OGGETTO: Terminale di Porto Viro - "Incremento della capacità di rigassificazione costante da 9,0 a 9,5 miliardi di Sm<sup>3</sup> per anno e della capacità non-costante da 0,6 a 0,9 miliardi di Sm<sup>3</sup> per anno. Codice procedura (ID\_VIP/ID\_MATTM10615). OSSERVAZIONI.

IL DIRETTORE  
ENTE PARCO NATURALE REGIONALE DEL DELTA DEL PO

Figura 1.1: Localizzazione del Terminale

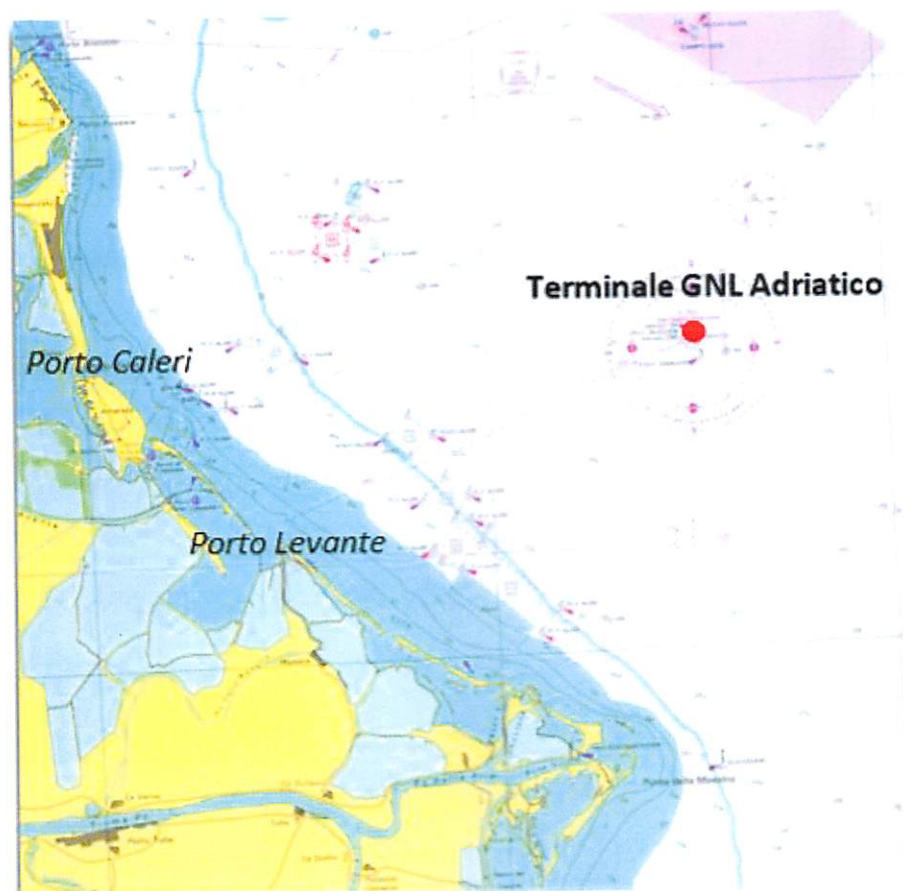
- **Nell'estate 2021 si sono verificati i primi episodi di nidificazione di Caretta caretta lungo il litorale del Veneto, di cui uno completamente al di fuori della proiezione a terra del SIC IT3270025. In particolare quello rilevato sulla costa del Parco del Delta del Po – Scanno Boa in Comune di Porto Tolle risulta nel tratto di litorale prospiciente l'impianto interessato. Anche su questo aspetto le valutazioni dovranno essere aggiornate e verificate.**

- Con nota Prot. ALNG-0174/20 del 16 Dicembre 2020 la società Terminale GNL Adriatico S.r.l ha presentato al MiSE istanza per l'avvio del procedimento unico ai sensi della L. 7 Agosto 1990 No. 241 per autorizzare l'aumento della capacità del terminale di rigassificazione off-shore di Porto Levante (RO) da 8 miliardi Sm<sup>3</sup>/anno a 9 miliardi Sm<sup>3</sup>/anno. Con la nota Prot. CreSS\_05-Set\_05-6868\_2021-0030 del 27 Gennaio 2021 il MATTM ha riscontrato la comunicazione del MiSE concludendo che "ai sensi del D.Lgs 152/2006 le "modifiche o estensioni di progetti Progetto di Aumento della Capacità di Rigassificazione del Terminale GNL da 8 a 9 Miliardi di Sm<sup>3</sup>/Anno di cui all'allegato II, o al presente allegato già autorizzati, realizzati o in fase di realizzazione, che possono avere notevoli impatti ambientali significativi e negativi (modifica o estensione non inclusa nell'allegato II)", come quella in esame, ricadono al punto h) dell'Allegato II bis del D. Lgs. citato, e pertanto devono essere sottoposte a verifica di assoggettabilità di competenza statale". Terminale GNL Adriatico S.r.l. (nel seguito "ALNG") ha realizzato ed esercisce il primo Terminale offshore al mondo a gravità ("Gravity Based Structure" o "GBS") per lo stoccaggio e la rigassificazione di gas naturale liquefatto ("GNL"). Localizzato nel Mar Adriatico settentrionale, il Terminale è appoggiato sul fondale marino ad una profondità di circa 29 m, ad una distanza di circa 15 km dal punto di approdo a terra della condotta e a una distanza minima di circa 12 km dalla costa, a Nord-Est di Porto Levante, nel Comune di Porto Viro (RO). **Nella richiesta e documentazione tecnica allora presentata ed analizzata dal MITE e nell'attuale Studio Preliminare Ambientale non risultano valutati i SIC sopra citati istituiti per la tutela delle specie tursiope e caretta (tartarughe). Nelle precedenti valutazioni non risulta presente il parere dell'ente gestore RETENATURA2000, Ente Parco naturale Regionale Veneto del delta del Po, dei SIC sopra citati.**
